改善箇所説明図

基準不適合発生箇所

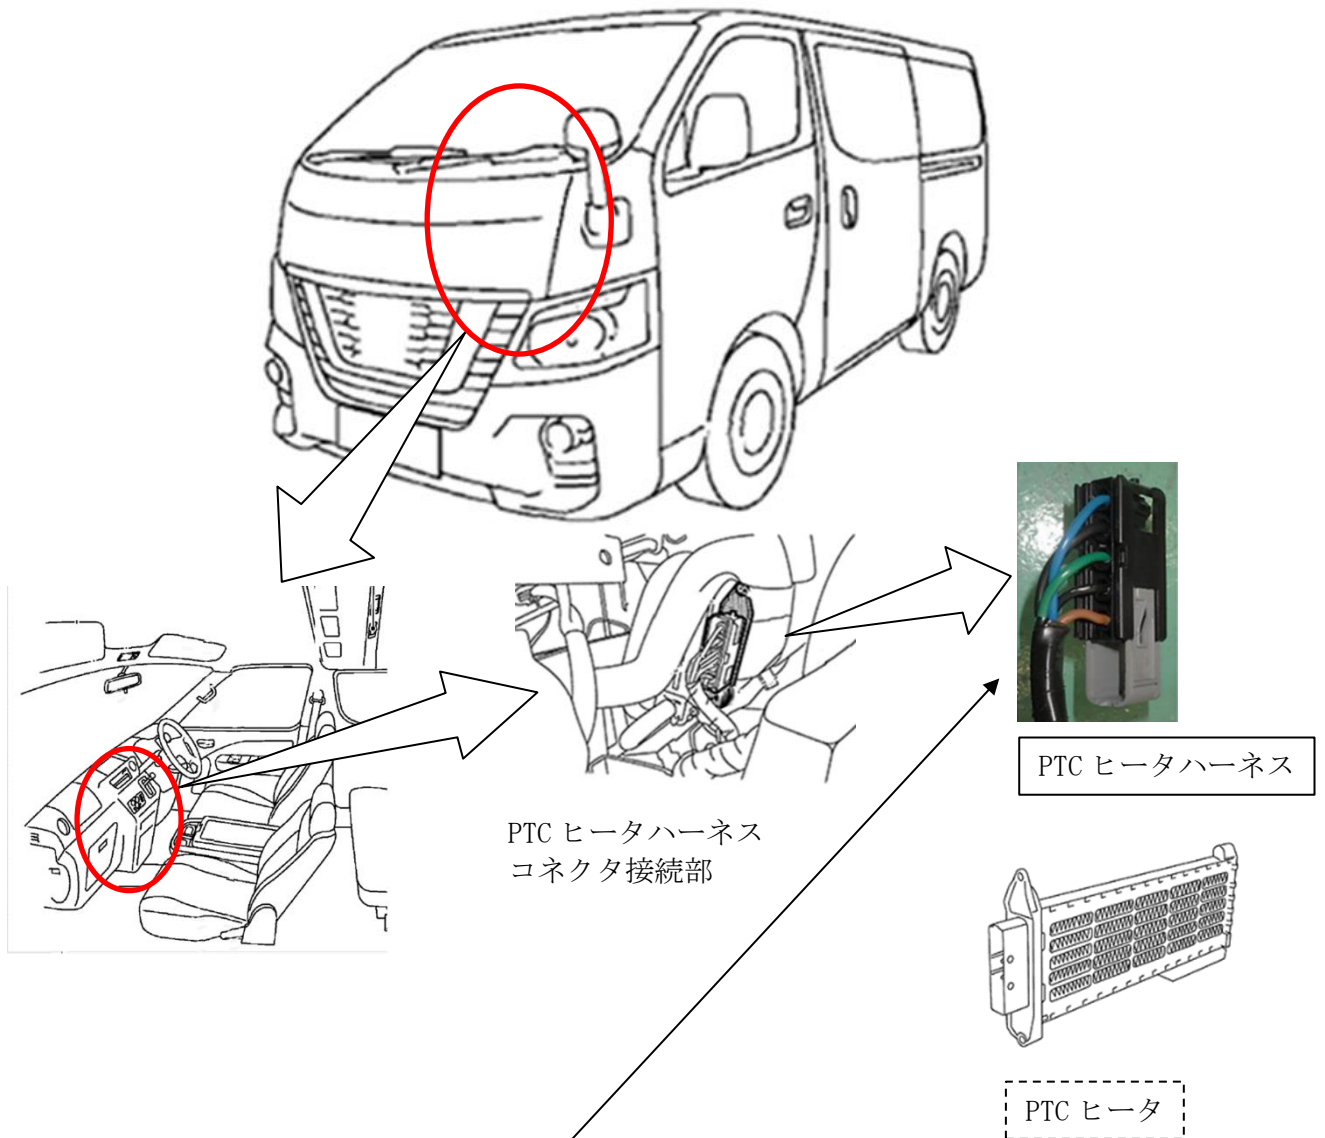
暖房を補助するPTCヒータのハーネスにおいて、ハーネス電線径が不適切なため、PTCヒータが最大出力で連続作動すると、発熱によりコネクタ端子が変形することがある。そのため、そのままの状態で使用を続けると、端子部が高温になりコネクタが焼損し、最悪の場合、車両火災に至るおそれがある。

全車両、PTCヒータハーネスを対策品に交換する。また、コネクタ端子部を点検し、変色などが認められた場合はPTCヒータを新品に交換する。なお、PTCヒータの交換部品が無い場合は、準備ができるまで、一時的に機能停止の処置をする。

識別：金色のシールをモデルナンバープレートの上横に貼り付ける。
